návrh DIO Chrástava - výstavba okružní kři. - 2. etapa

2. etapa - detail 1.

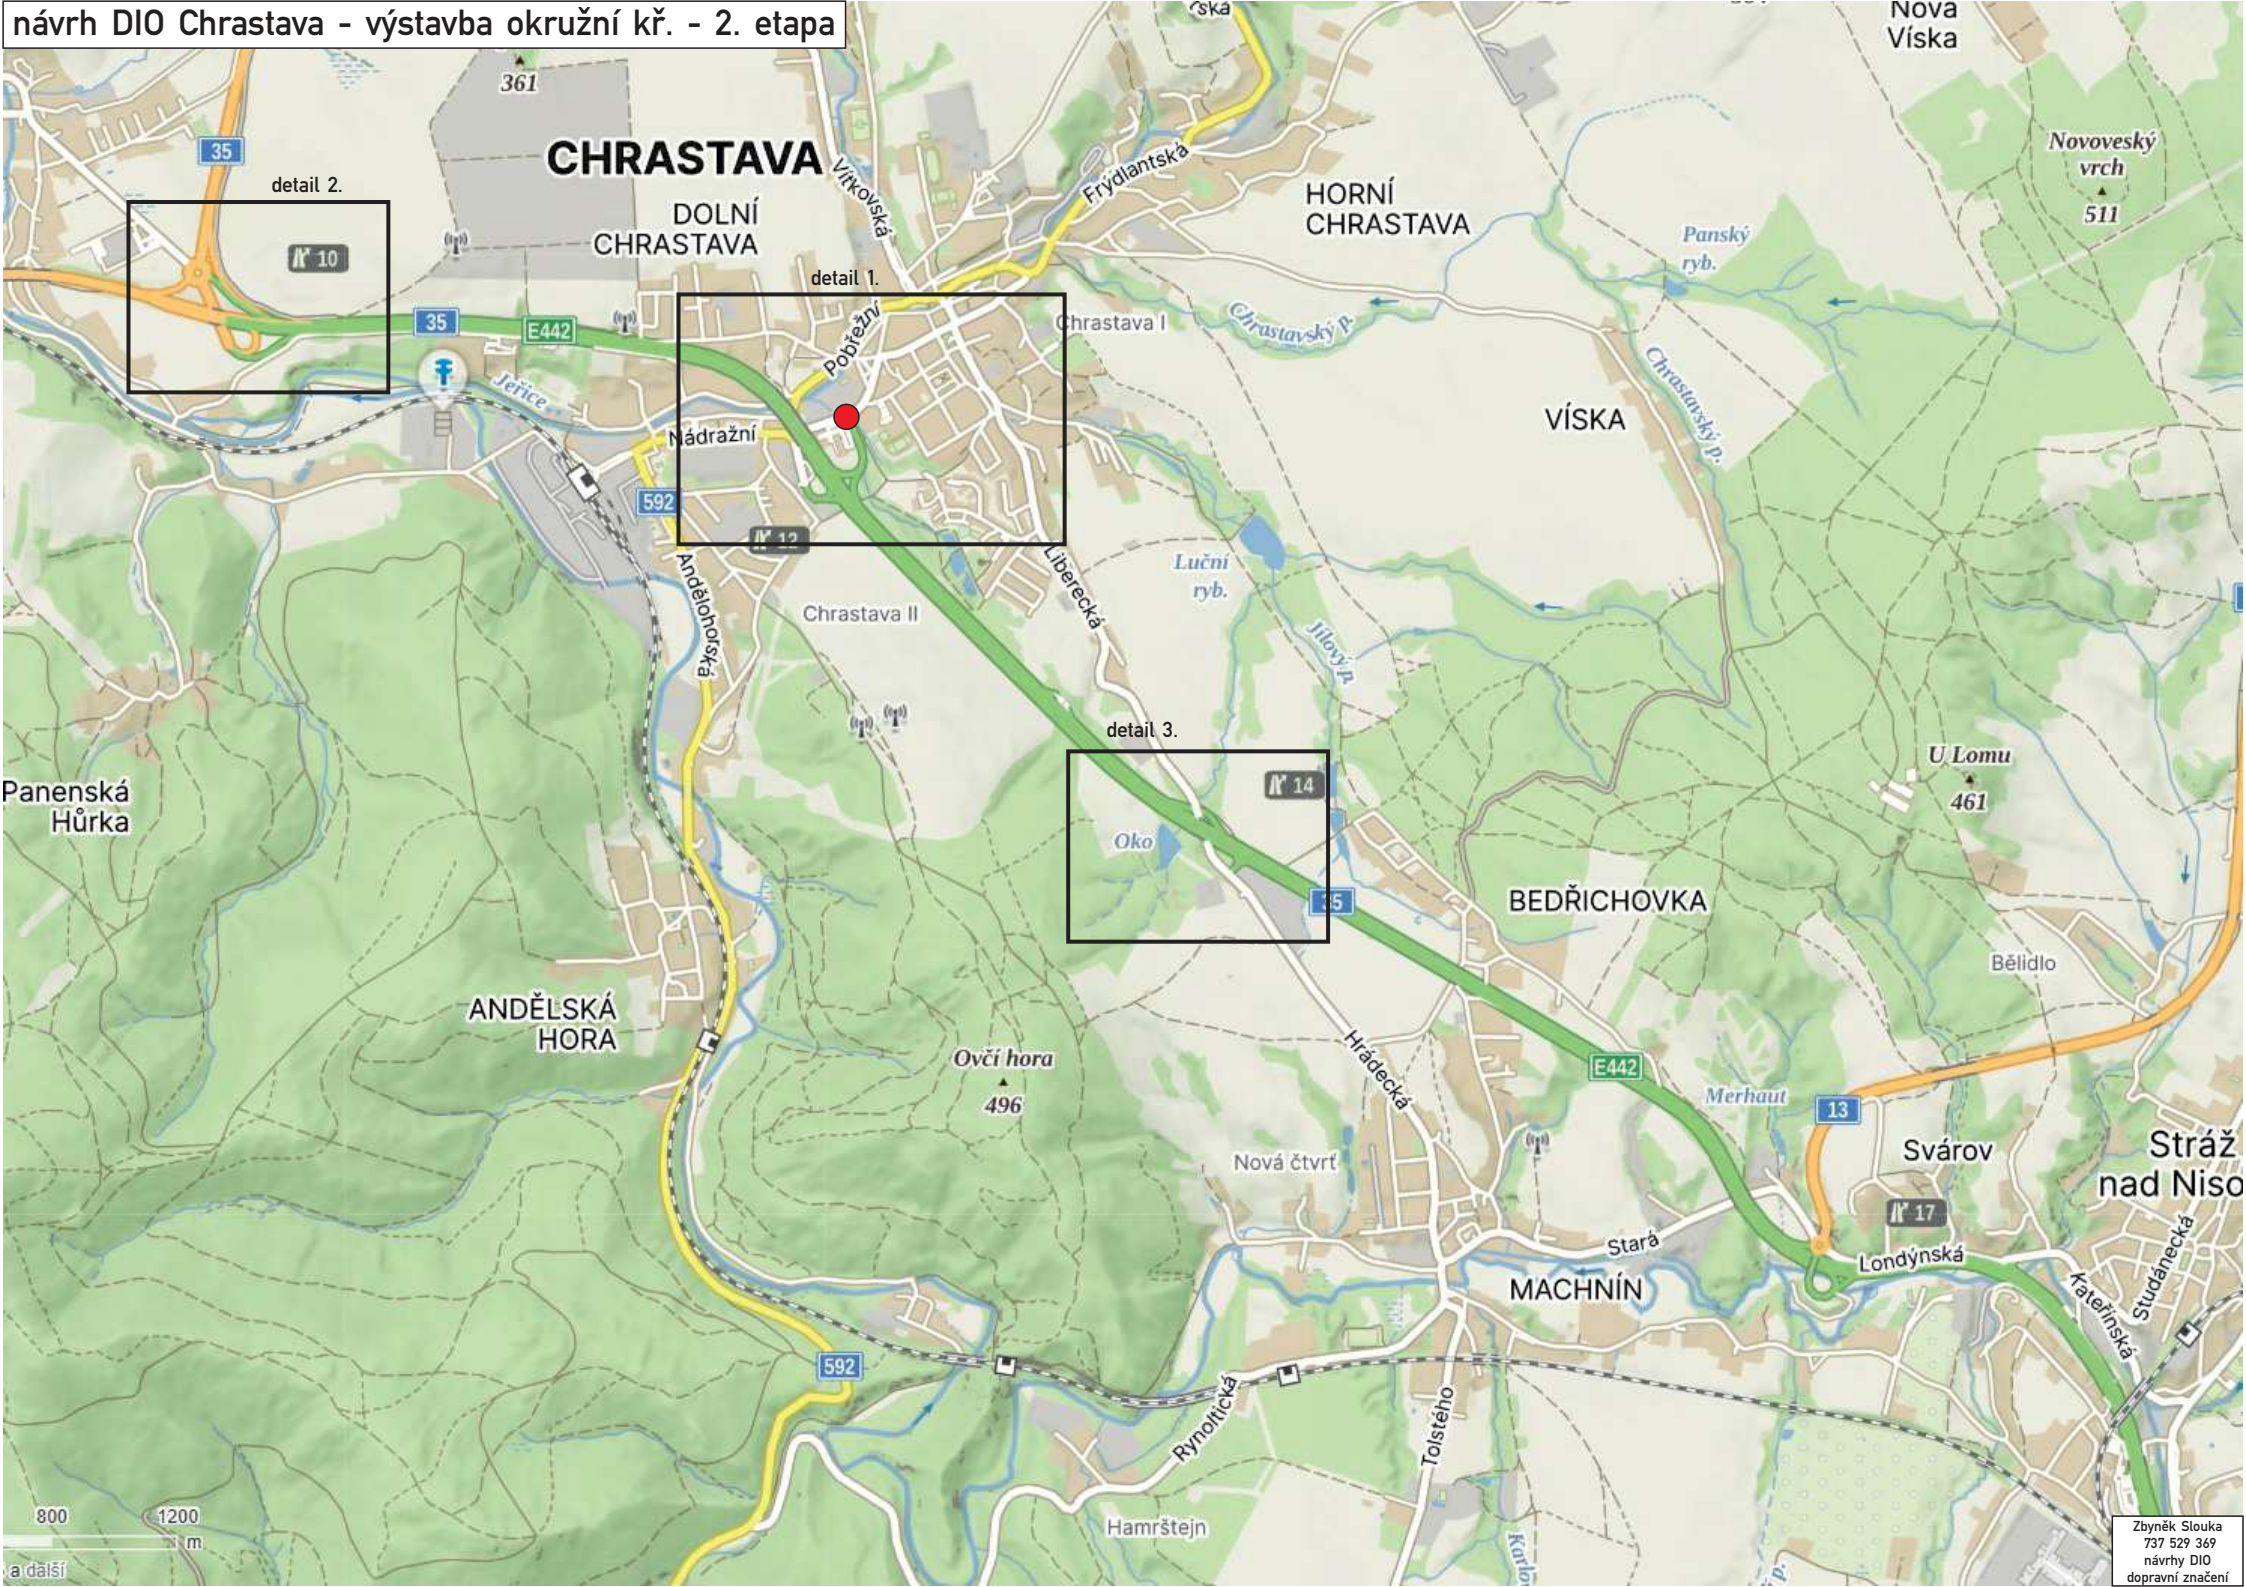
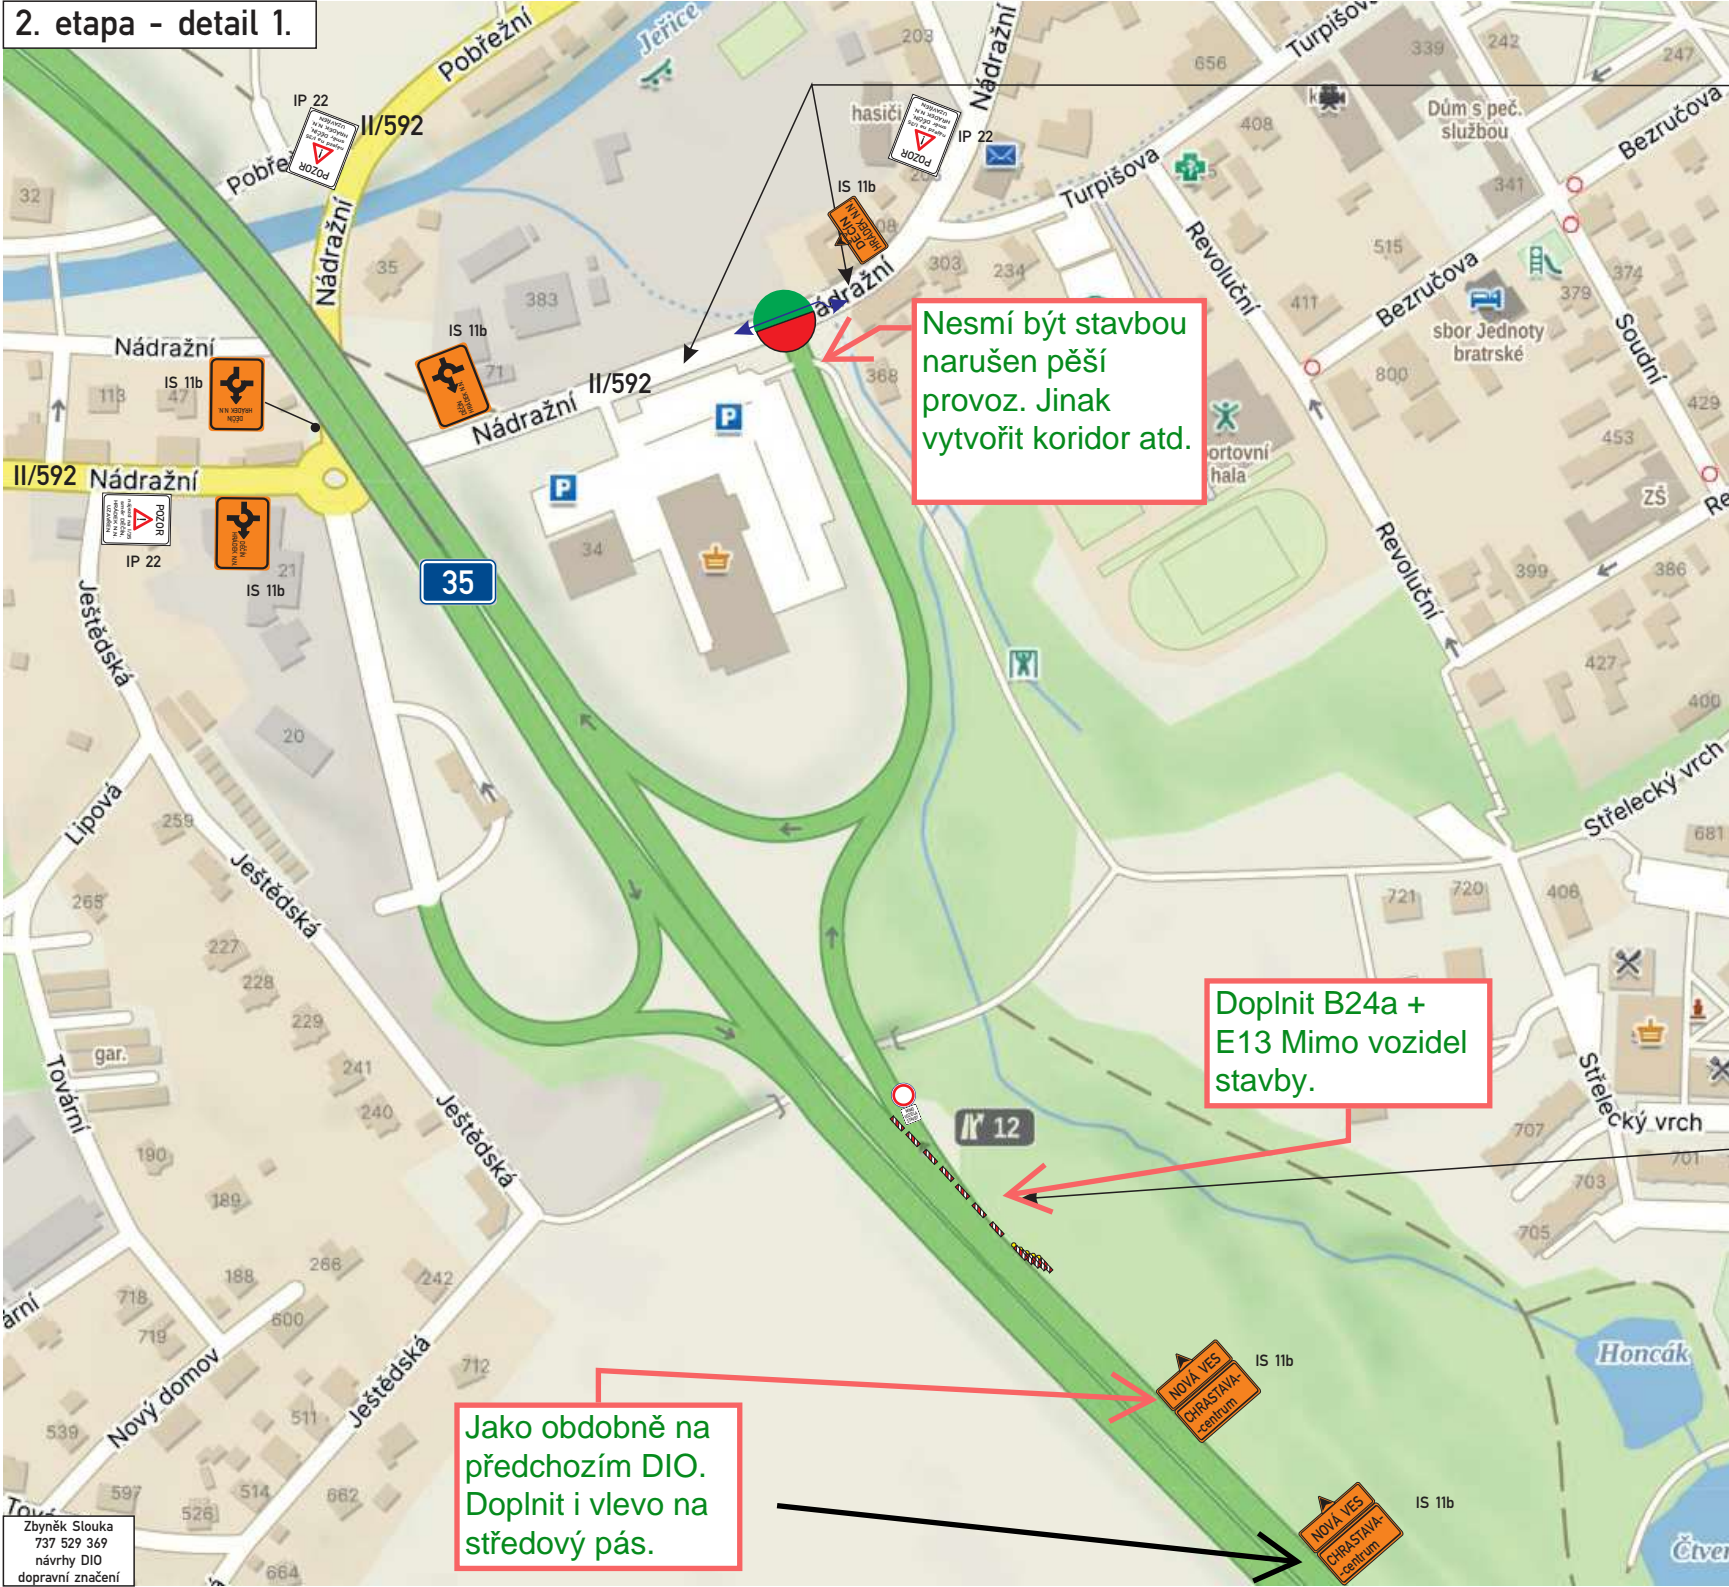
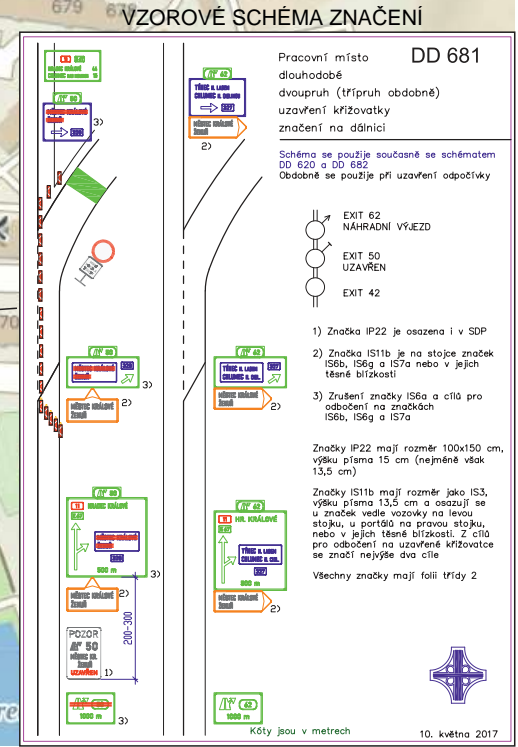
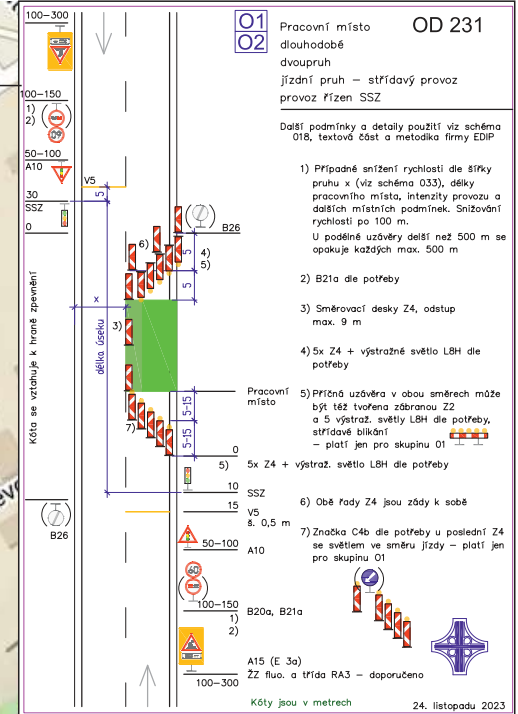
Nesmí být stavbou narušen pěší provoz. Jinak vytvořit koridor atd.

Doplnit B24a + E13 Mimo vozidel stavby.

Jako obdobně na předchozím DIO. Doplnit i vlevo na středový pás.

Doplnit IS11b
vlevo před
odbočením.

Doplnit IS11b
rovně směr k OK.

Doplnit i vlevo na
středový pás.

Doplnit IS11b
Děčín, Hrádek n..
N. Dát i vlevo na
středový pás

Doplnit IS11b
vlevo Děčín,
Hrádek N.N.
